Mission régionale d'autorité environnementale
ÎLE-DE-FRANCE

**Avis délégué
sur le projet de renouvellement urbain
du quartier du Londeau
à Noisy-le-sec (93)**

**N° 021328 / A P
du 22/09/2026**

Illustration 6- Carte stratégique de bruit cumulée Lden sur le quartier du Londeau (Source : Bruitparif)

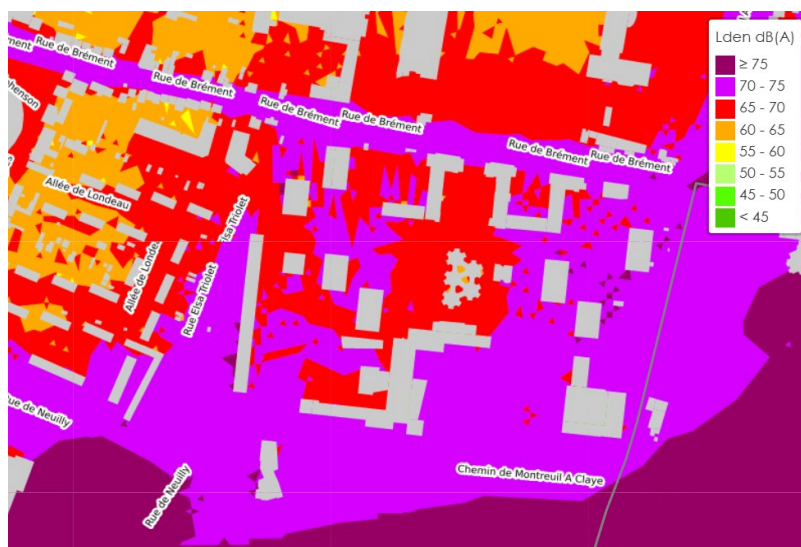
La campagne de mesures, qui est limitée à une seule journée, ne permet pas de bien caractériser la variabilité de l'exposition des usagers et riverains du quartier. Par ailleurs, les cartes stratégiques Bruitparif rendent compte d'une exposition moyenne annuelle et cumulée aux différentes sources plus élevée. En période diurne, l'ambiance sonore du quartier est comprise entre 65 dB(A) L_{den}^4 et 75 dB(A) L_{den} (voire supérieure à 75 dB(A) L_{den}) sur certaines parties du secteur. En période nocturne, les cartes stratégiques Bruitparif démontrent des niveaux sonores compris entre 55 dB(A) L_{den} en cœur d'îlot et jusque 70 dB(A) L_{den} pour certains bâtiments localisés rue de Brément et chemin de Montreuil à Claye. Ces écarts mériteraient donc d'être explicités dans l'étude d'impact. Une campagne complémentaire, conduite sur une durée plus longue ciblée sur les secteurs les plus exposés ainsi que sur les établissements accueillant un public sensible (crèche, école élémentaire Arthur Rimbaud), permettrait de conforter l'état initial.

En phase exploitation, les modélisations démontrent que l'implantation des nouvelles constructions produit localement un effet d'écran pouvant diminuer jusqu'à 6,5 dB(A) les niveaux sonores en façade de certains bâtiments existants (EI, tome 2, p.57). Le projet ne devrait donc pas entraîner d'aggravation significative de l'exposition sonore globale mais ne permet pas de résorber les situations d'exposition élevée à proximité de l'A3 et de la rue de Brément. Pour les constructions nouvelles, 33 % seulement des façades présentent un niveau inférieur à 55 dB(A)Lden, tandis que 2 % sont exposés à un niveau supérieur ou égal à 65 dB(A)Lden. Certains points atteignent presque 68 dB(Lden) le jour et 63 dB(A)Lden la nuit (EI, tome 2, p.53-57). Pour rappel, l'Organisation mondiale de la santé (OMS) évalue les seuils⁵ à partir desquels un effet néfaste du bruit sur la santé des usagers existe à 53 dB(A)Lden et 45 dB(A)Ln⁶.

Concernant les mesures d'évitement et de réduction du bruit sur le secteur (EI, tome 2, p.57-58), l'évaluation environnementale mentionne des principes généraux concernant l'implantation et l'orientation des constructions, la dispositions des pièces, la recherche de façades calmes ou encore la mise en œuvre de vitrages, de menuiseries et de systèmes de ventilation performants. Il indique néanmoins qu'aucune protection acoustique particulière n'est requise réglementairement et renvoie au maîtres d'œuvre la définition des performances acoustiques de façades. Il ne fixe aucun objectif d'isolation acoustique précis par bâtiment ou par lot, ne garantit pas la réalisation de logements traversants et orientés vers des zones de moindre bruit, et ne prévoit pas de contrôle de performances après travaux. Cette insuffisance concerne également les six tours réhabilitées ainsi que les établissements accueillant un public sensible. L'exposition des salles de classe, des espaces de repos, des cours et des espaces de jeux n'est pas spécifiquement caractérisée. Par ailleurs, l'isolation acoustique des façades devraient être mis en perspective du confort d'été.

(3) L'Autorité environnementale recommande i) de compléter l'analyse acoustique en explicitant les écarts entre les mesures ponctuelles, les résultats des modélisations et les cartes stratégiques de bruit Bruitparif, et le cas échéant, en réalisant des mesures complémentaires sur une durée plus représentative des secteurs les plus exposés et au droit des établissements sensibles, ii) de définir aussi bien pour les bâtiments neufs que réhabilités des objectifs d'isolation acoustiques des façades et des mesures opérationnelles (orientation des bâtiments et pièces de vies, logements traversants, etc.), puis des mesures de suivi après travaux ainsi que des mesures correctives en cas de non atteinte des objectifs fixés.

Illustration 7- Concentrations moyennes modélisées de la situation actuelle 2025 pour le dioxyde d'azote (en haut), pour les PM10 (à gauche) et les PM2,5 (à droite) (source : EI, tome 1, p.125)

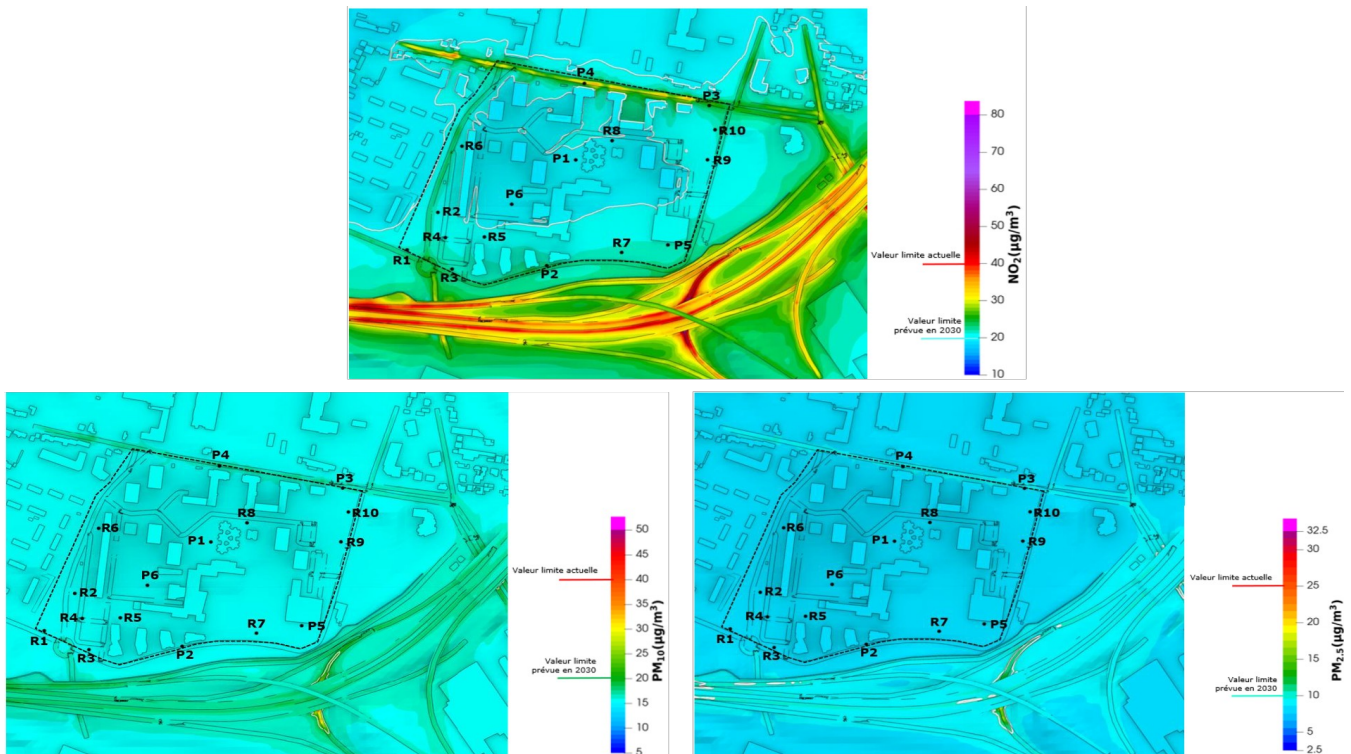
Des modélisations ont par ailleurs été réalisées à l'état initial et démontrent que les valeurs limites réglementaires actuellement applicables sont respectées au sein du quartier. Les concentrations moyennes annuelles sont comprises entre 20 et $30 \mu\text{g}/\text{m}^3$ pour le NO_2 , entre $15,2$ et $17 \mu\text{g}/\text{m}^3$ pour les PM10 et $8,1$ et $9 \mu\text{g}/\text{m}^3$ pour les PM2,5 (EI, tome 2, p.125). Sur l'ensemble du secteur, elles dépassent toutefois l'ensemble des valeurs recommandées par l'OMS⁷.

Le dossier compare un scénario avec et sans projet à l'horizon 2035 (EI, tome 2, p.59 et p.60). Il prévoit une diminution sensible des concentrations de NO_2 suite à l'évolution du parc automobile et la zone à faibles émissions, ainsi qu'une légère diminution des particules fines. Dans le scénario avec projet, les concentrations respecteraient les valeurs limites européennes applicables à compter de 2030, mais demeureraient supérieures aux valeurs recommandées par l'OMS sur l'ensemble du quartier. L'écart entre les scénarios avec et sans projet

reste inférieur à 1 % pour les trois polluants étudiés d'après l'étude d'impact (EI, tome 2, p.60). L'étude conclut ainsi que le projet ne devrait pas entraîner de dégradation de la qualité extérieure. Cette absence d'incidence notable du projet sur les concentrations ne signifie cependant pas que l'exposition sanitaire des habitants soient négligeables, notamment au droit de la future crèche, de l'école et des espaces sportifs. Le dossier ne quantifie pas l'exposition du public sensible.

(4) L'Autorité environnementale recommande de compléter l'analyse de la qualité de l'air par une caractérisation de l'exposition des établissements et équipements accueillant un public sensible, de traduire les principes généraux de réduction de l'exposition en prescriptions et en actions opérationnelles, et de définir un dispositif de suivi de la qualité de l'air en phase chantier puis sur la durée dans les années qui suivent la livraison des programmes.
